**Avis de la Mission régionale d'autorité environnementale  
de la région Nouvelle-Aquitaine  
sur un projet de centrale photovoltaïque au sol sur la commune  
d'Uchacq-et-Parentis (40)**

n°MRAe 2020APNA46

dossier P-2020-n°9509

Cartographie des zones humides (extrait de la note complémentaire page 28)

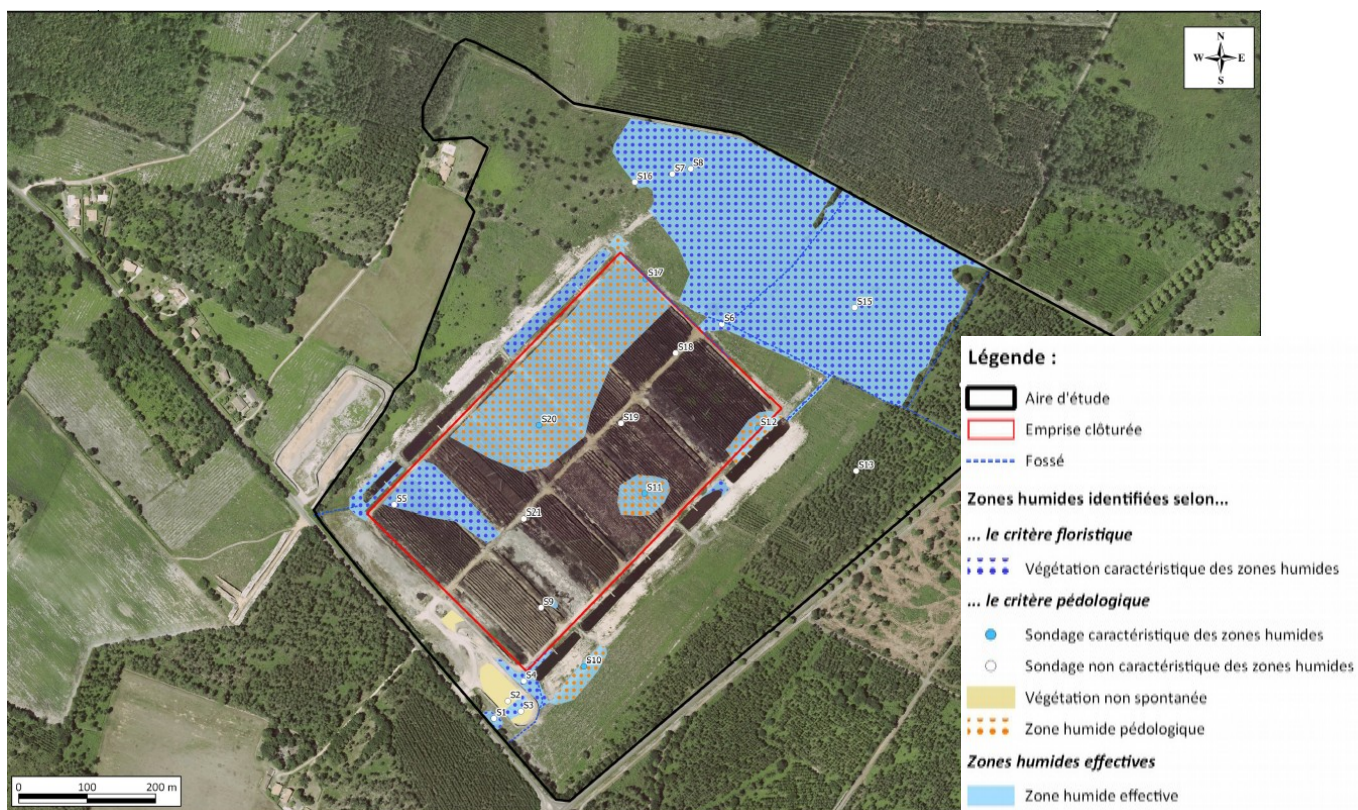
Les zones humides ont fait l'objet d'une expertise complémentaire en décembre 2019 sur la base des critères alternatifs pour tenir compte de l'actualisation de la méthodologie de caractérisation des zones humides. Elles représentent une surface totale de 17,9 ha dont 5,2 au sein de l'emprise clôturée et 1,2 au sein de la zone de débroussaillage.

S'agissant des zones humides, 6,1 hectares seront altérées en phase chantier et 65 m<sup>2</sup> seront détruites avec l'implantation des bâtiments au sein de l'emprise clôturée. Le porteur de projet prévoit une compensation « de 97,5 m<sup>2</sup> minimum » qui apparaît insuffisante en surface. De plus, le dossier n'apporte aucun autre détail sur cette compensation, considérant que les mesures de compensation des zones humides seront étudiées ultérieurement au stade du dossier de déclaration au titre de la loi sur l'eau et les milieux aquatiques.
